2021 年 12 月

(株)七星科学研究所
営業部

NCS-54 中継金具形状変更について

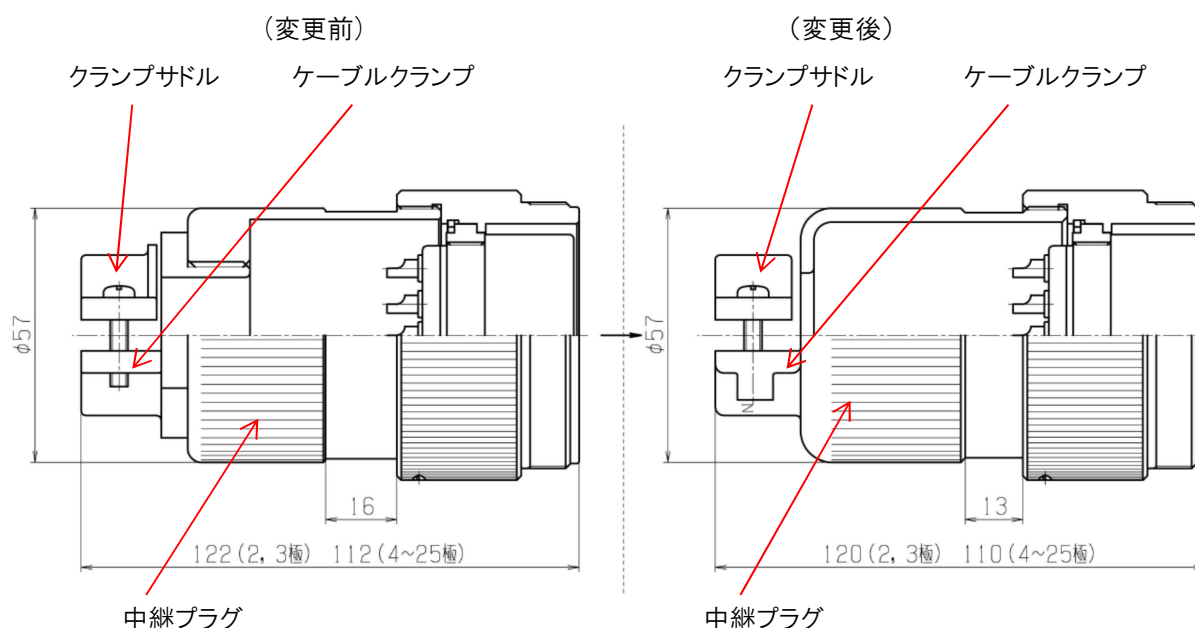
- ・中継プラグ及びケーブルクランプ部の一体化
- ・NCS-54-PM 用のクランプサドルへ変更
- ・中継プラグの材質変更(黄銅から亜鉛合金)
- ・全長が 2mm 短く、ローレット部の長さ変更

※製品図変更あり。

※変更後の製品は、変更前の製品と同様にご使用頂けます。
